INFORME TÉCNICO DE INSPECCIÓN AL SITIO DE DESARROLLO DEL PROYECTO

INFORME TÉCNICO DE INSPECCIÓN No. IF-067B-23 ITI 053-24.

Proyecto:	Plaza Comercial Bocas Stop.		
Categoría:	I		
Promotor:	Edgar Alberto Ríos Casazola.	Cédula de identidad personal: 4-230-886.	
Memorando:	MEMORANDO-DEEIA-0536-1908-2024.		
Consultores:	Carlos Montenegro Naslhey Lorenzo	Registro: DEIA-IRC-026-2019. Registro: DEIA-IRC-083-2022.	
Ubicación:	A un costado de la Barriada la Solución, vía la Y – Boca del Drago, Corregimiento, Distrito y Provincia de Bocas del Toro		
Fecha de la inspección:	Lunes, 09 de septiembre de 2024.		
Fecha del Informe:	Miércoles, 11 de septiembre de 2024.		
Participantes:	Nombre	Cargo	Institución
Participantes:	Génesis Montenegro	Técnica de la Sección de Evaluación de Impacto Ambiental.	Ministerio de Ambiente.
	Germán Villarreal	Jefe de Agencia-districto de Bocas del Toro.	Ministerio de Ambiente

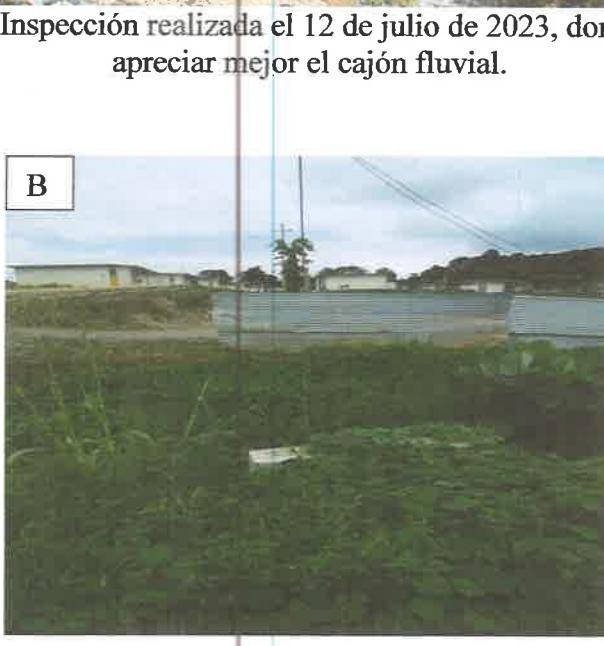
Dentro del área del proyecto no existen fuentes hídricas, sin embargo, colindante a éste entre el área de del proyecto (Lote A) y la carretera principal (Vía Boca del Drago), existe un efluente líquido permanente (sin nombre) de agua dulce, con un caudal de 0.6 metros cúbicos aproximadamente, que pasa entre el área del proyecto y el terreno de la Sra. Verónica Chen y continua hacia las partes bajas siguiendo la carretera.

En el EsIA, no se describe o no se menciona, el efluente líquido que pasa por la colindancia del área del Proyecto. Específicamente en el punto 5.6. Hidrología, donde el EsIA, indica lo siguiente: *Este punto no aplica puesto que el lugar donde se desarrollará del proyecto no hay cuerpos hídricos.* 5.6.1. *Calidad de aguas superficiales.* *Este punto no aplica puesto que el lugar donde se desarrollará del proyecto no hay fuentes de agua dulce.*

- Solicitar al personal de Seguridad Hídrica, que realice una inspección en el sitio, con el fin de remitir comentarios de su competencia.
